審査請求書

原子力規制庁がした 令和2年02月26日開催の第67回原子力規制委員会での
議題1: 東北電力株式会社女川原子力発電所2号炉の発電用原子炉設置変更許可に
ついて(案)に係る以下の上程、及び、原子力規制委員会がした、同議題に係る
「意見募集の結果について、別紙1、2のとおり取りまとめる」との決定

審査請求人は、2019年12月24日に、「意見提出箇所(137ページ) III-10
安全施設(第12条関係) __全9__ページ」との科学的・技術的意見書を郵送した。

東北電力株式会社女川原子力発電所2号炉の発電用原子炉設置変更許可申請書
に関する審査書案に対する科学的・技術的意見書住所
氏名
連絡先
fax
e-mail意見提出箇所 (137 ページ) III-10 安全施設 (第12条関係)
__全 9__ ページ**要約：** (ECCS系非常用電源の多重性欠落)

AC 給電系路

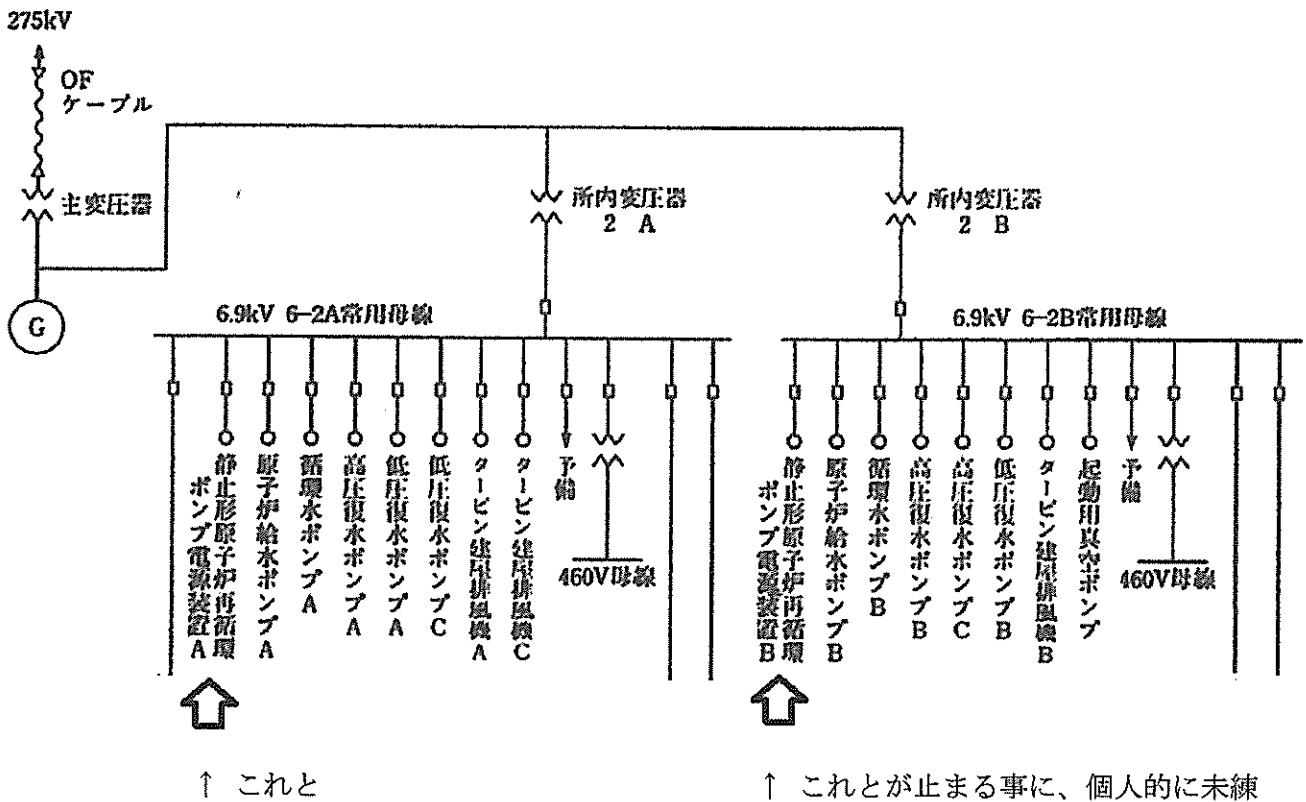
元の図は、右に AC 給電経路は延びていたが、原子炉起動時等、本意見書の主旨に遠いので削除した。その結果、2号機で発電した電力の供給ルートである 225 kV OF ケーブル以外の外部回線は欠落している。原子炉を運転中は禪頁の図左上にある G で発電された電力が本図の全てに供給される。地震等で外部回線が断線した場合には、図の下にある三つの太丸に G の記号の非常用ディーゼル発電機を起動させ、図の下半分の部分に電力を供給する。つまり、図の上半分の機器は停止してしまう事に注意が必要で、非常用ディーゼル発電機 3 台で、原子力発電所内の全ての AC 電力をまかなう事になってはいないのである。念のため、止まってしまうルートを抜き出し拡大して以下に示す。

非常用機器への給電図（全体図の下半分）を左右に分割して、下に示す。

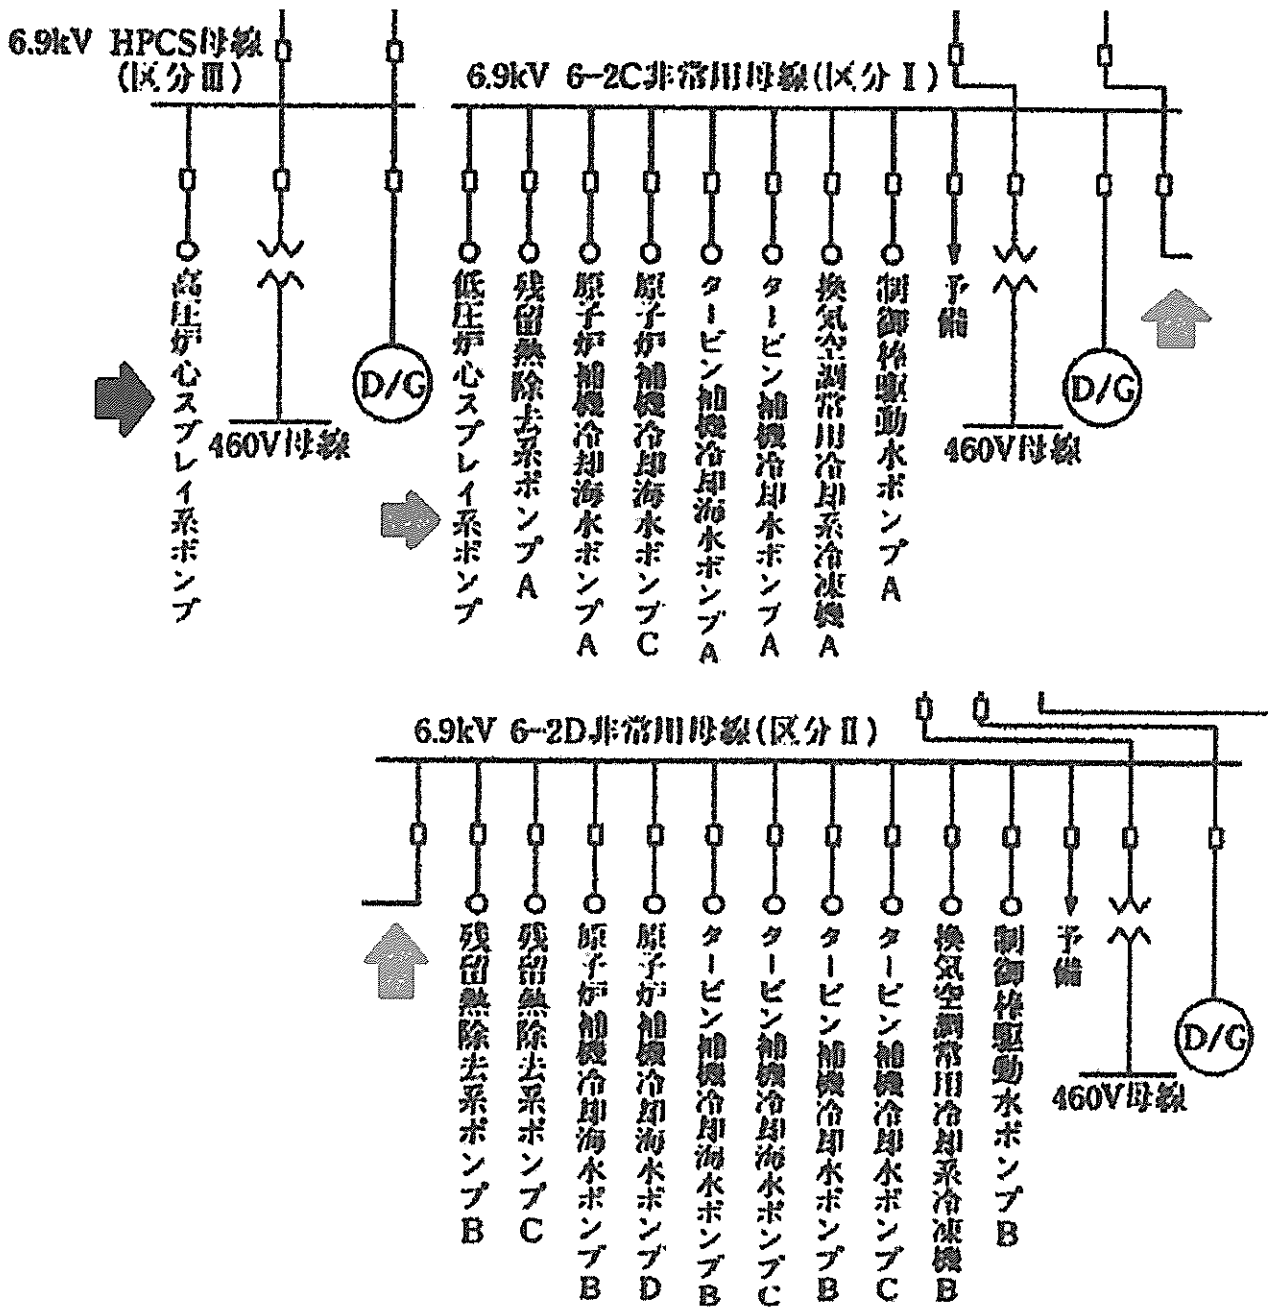
図の左上から右下にかけて、区分Ⅲ（HPCS系を収容）、区分Ⅰ（その他非常用機器とLPCS系を収容）区分Ⅱ（その他非常用機器を収容）となっている。横向きの矢印が二つ有るが、非常用炉心注水系であって、福島第一の様にスクラムをかけたすぐ後に外部電源を失った場合に、直ちに使うべき機器である（福島第一特に1号機では、これを使わなかった、あるいは使えなかった）。同じく外部電源を失った東海第二ではスクラム後、直ちにHPCSを稼働している。LPCSは炉圧力が下がってからでないと使えないのでLPCSの矢印はHPCSの矢印よりも細く（後で使うものと）表記した。

前頁の右側上下の2台が7600kVAであって、左上の1台が3750kVAとなる。高圧の炉内に注入するHPCSはかなりの電力を必要としている。

単一故障の結果、安全機能が喪失する例

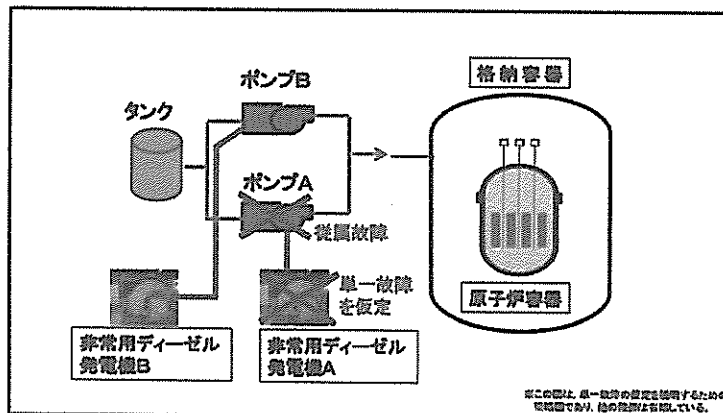
ここで、前、前頁の評を見直してください。上から、二、三行目の単独の意味がお分かりでしょう。
 高圧炉心スプレイ系ポンプ と 低圧炉心スプレイ系ポンプ とが、新規制基準に違反している。

第3.1.1. a-17 図 直流電源単線結線図

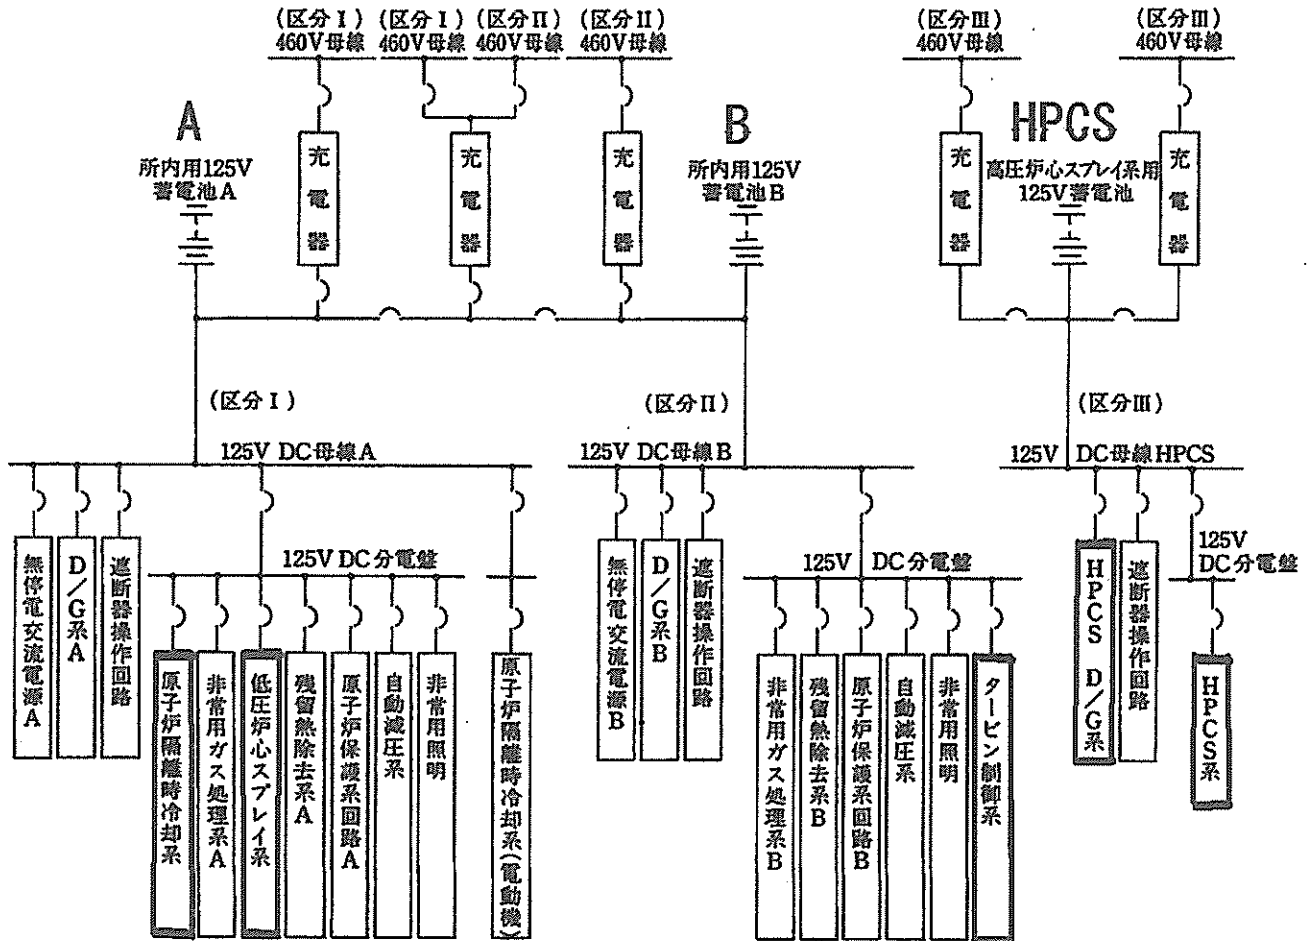
HPCS 系、LPCS 系以外に、原子炉隔離時冷却系、タービン制御系も規制基準に違反しています。

HPCS 系蓄電池の容量は、A. Bのもの10分の1となっています。(無停電化は高コスト)

雑音防止のために用いる回路（左） と その特性（右）

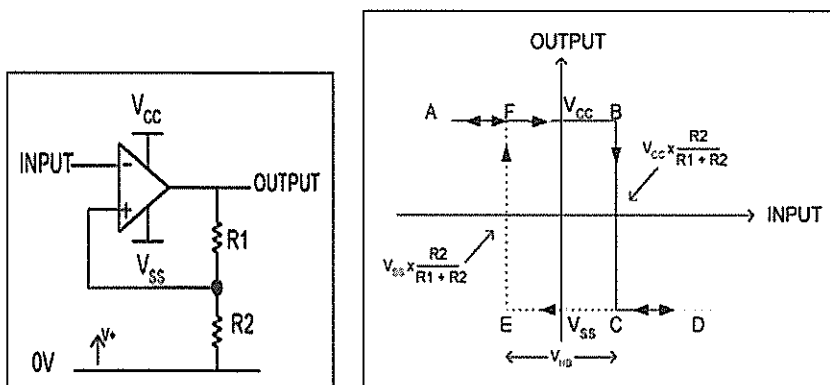
また、前頁の常用ディーゼルの立ち上がりに 2 秒ほどの差があります。HPCI の電子機器は、どちらか一方の常用ディーゼルに接続されていたのではなく、機器毎に二台の常用ディーゼルのどちらかから AC で給電を受けていたとすると、HPCI の制御が狂う可能性があります（いくつかの仮定が入りますが）。

専門的になりますが、前の機器の電源が落ちている時に、こちらの機器が先に立ち上がると、間違った信号を受け取って、雑音防止回路（正確にはヒステリシス回路）がその情報を大事に抱え込んで、次の機器に間違った情報を送り続ける。現在のデジタル機器では、リセットをかけるのが常識。しかし、原発の様な、アナログ技術に多くを依存する場合には、簡単にリセットをかける！ とはならない。

AC 給電系路

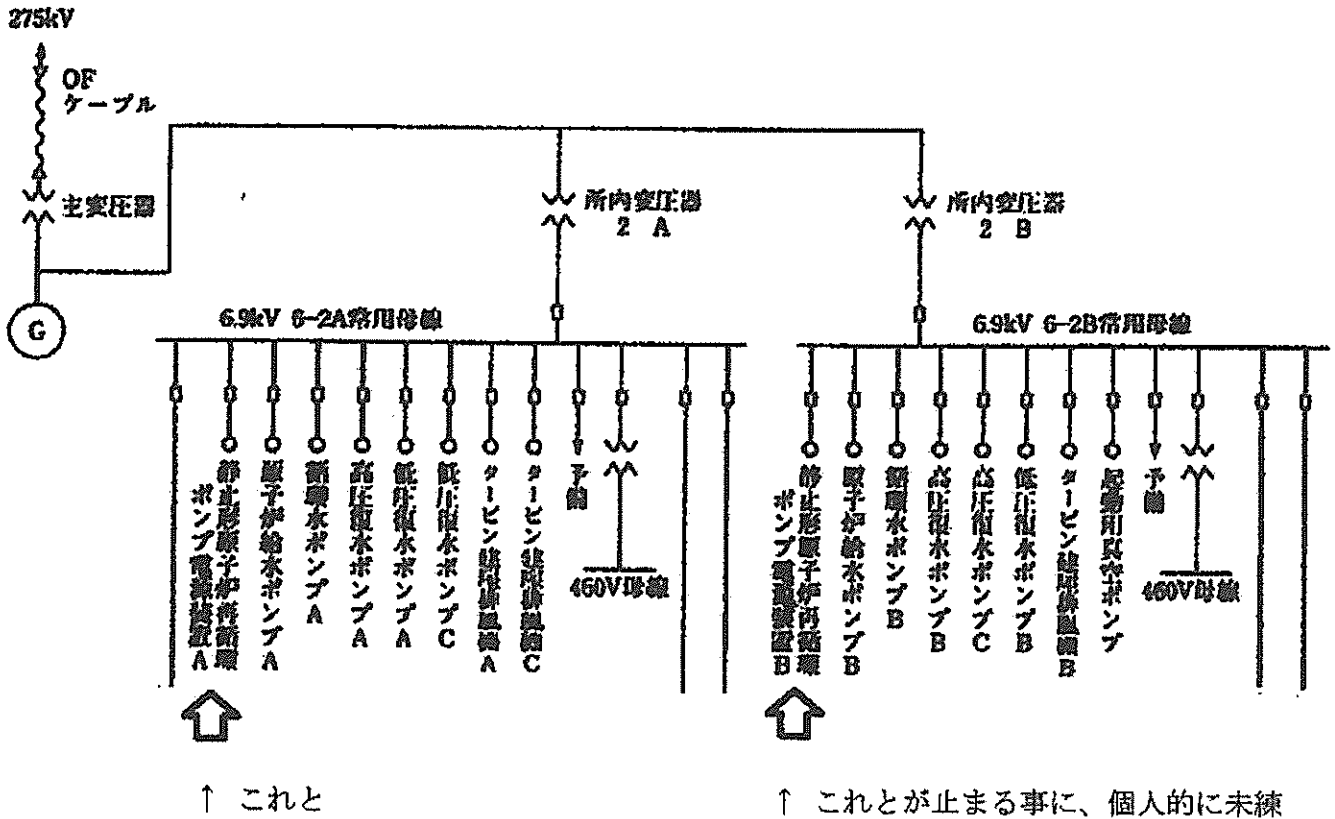
元の図は、右に AC 給電経路は延びていたが、原子炉起動時等、本意見書の主旨に遠いので削除した。その結果、2号機で発電した電力の供給ルートである 225 kV OF ケーブル以外の外部回線は欠落している。原子炉を運転中は禅頁の図左上にある G で発電された電力が本図の全てに供給される。地震等で外部回線が断線した場合には、図の下にある三つの太丸に G の記号の非常用ディーゼル発電機を起動させ、図の下半分の部分に電力を供給する。つまり、図の上半分の機器は停止してしまう事に注意が必要で、非常用ディーゼル発電機3台で、原子力発電所内の全ての AC 電力をまかなう事になってはいないのである。念のため、止まってしまうルートを抜き出し拡大して以下に示す。

非常用機器への給電図（全体図の下半分）を左右に分割して、下に示す。

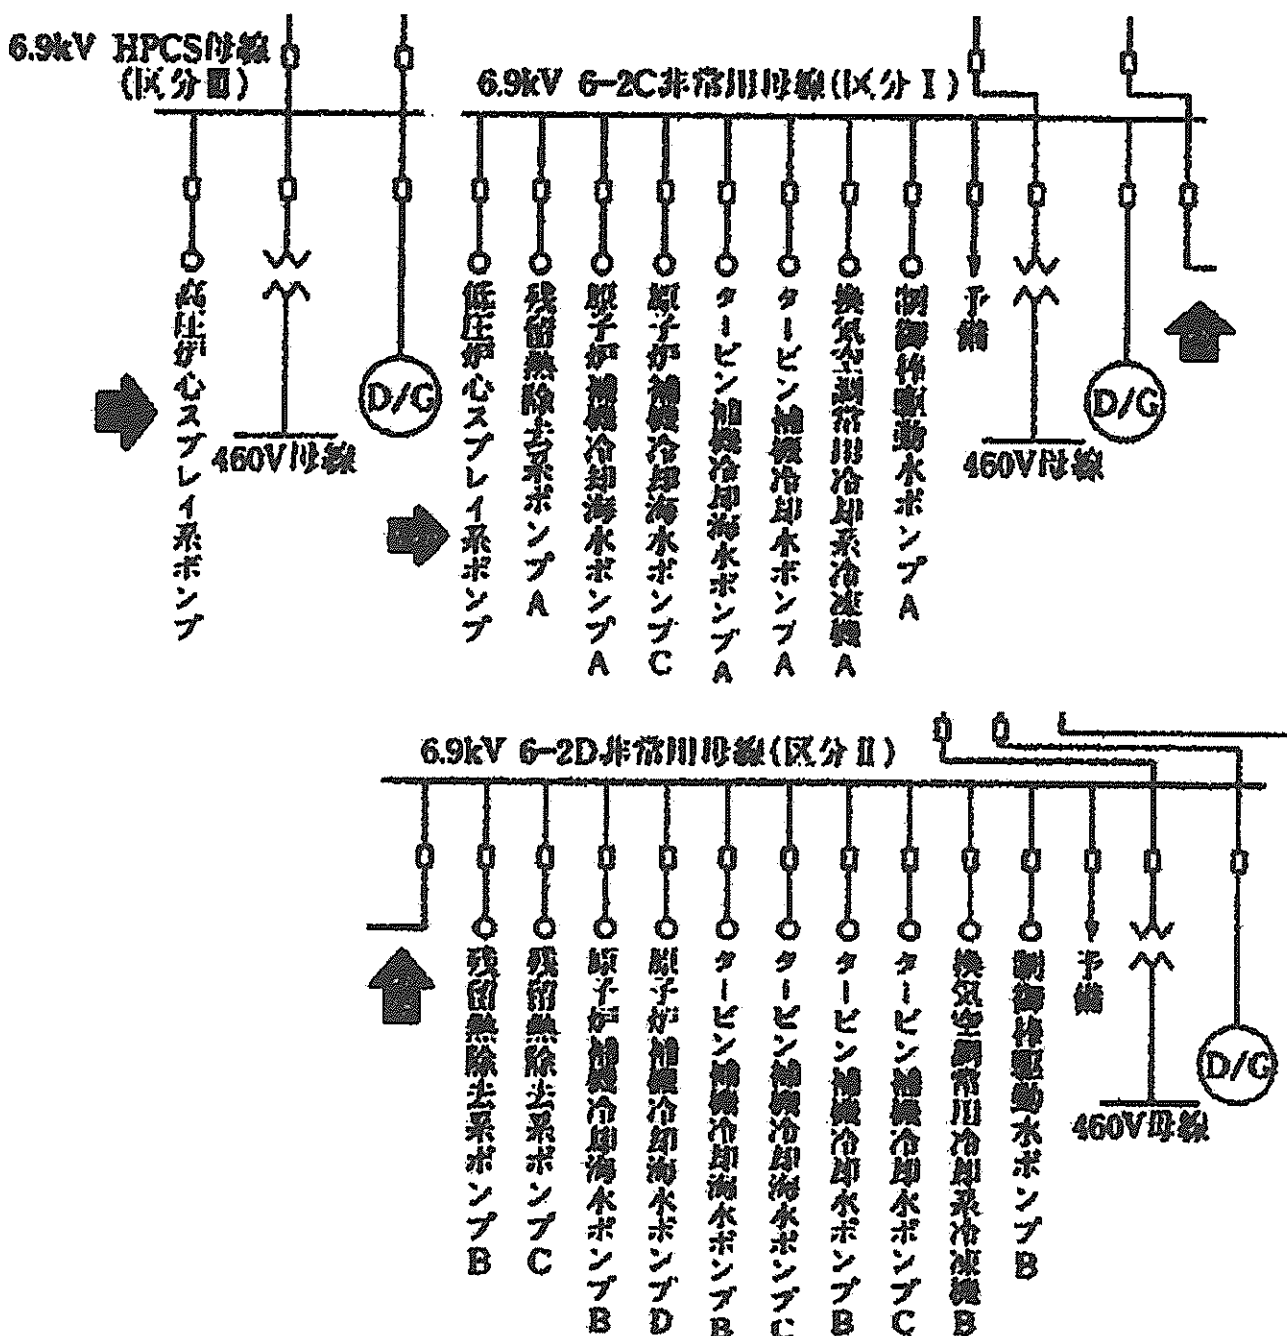
図の左上から右下にかけて、区分Ⅲ（HPCS系を収容）、区分Ⅰ（その他非常用機器とLPCS系を収容）区分Ⅱ（その他非常用機器を収容）となっている。横向きの矢印が二つ有るが、非常用炉心注水系であって、福島第一の様にスクラムをかけたすぐ後に外部電源を失った場合に、直ちに使うべき機器である（福島第一特に1号機では、これを使わなかった、あるいは使えなかった）。同じく外部電源を失った東海第二ではスクラム後、直ちにHPCSを稼働している。LPCSは炉圧力が下がってからでないといけないのでLPCSの矢印はHPCSの矢印よりも細く（後で使うものと）表記した。

前頁の右側上下の2台が7600kVAであって、左上の1台が3750kVAとなる。高圧の炉内に注入するHPCSはかなりの電力を必要としている。

図1 単一故障の結果、安全機能が喪失する例

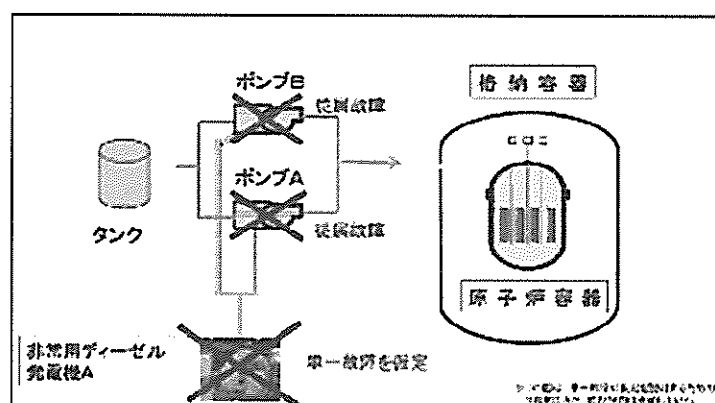
ポンプAの単一故障を仮定しても、ポンプBと非常用ディーゼル発電機が働き注水機能は維持される。しかしながら、非常用ディーゼル発電機Aが単一故障したことを想定した場合、従属故障によりすべてのポンプが故障して注水機能が喪失することとなり、安全機能は保たれない。したがって、この場合は、注水機能は要求事項を満たさない。

単一故障の結果、安全機能が喪失する例

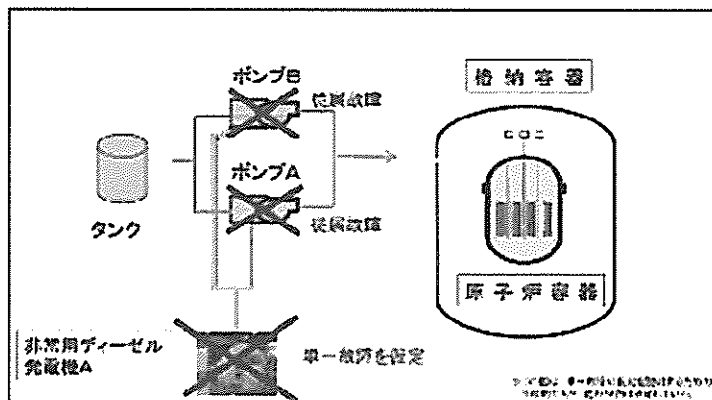
本表から、高圧時に炉心に注水する HPCS 用の非常用ディーゼル発電機は一台のみであり、原子力規制委員会制定 文書番号：NREP-0002「実用発電用原子炉に係る新規規制基準の考え方について」の下図から、新規規制基準に不適合である事が明白となります。
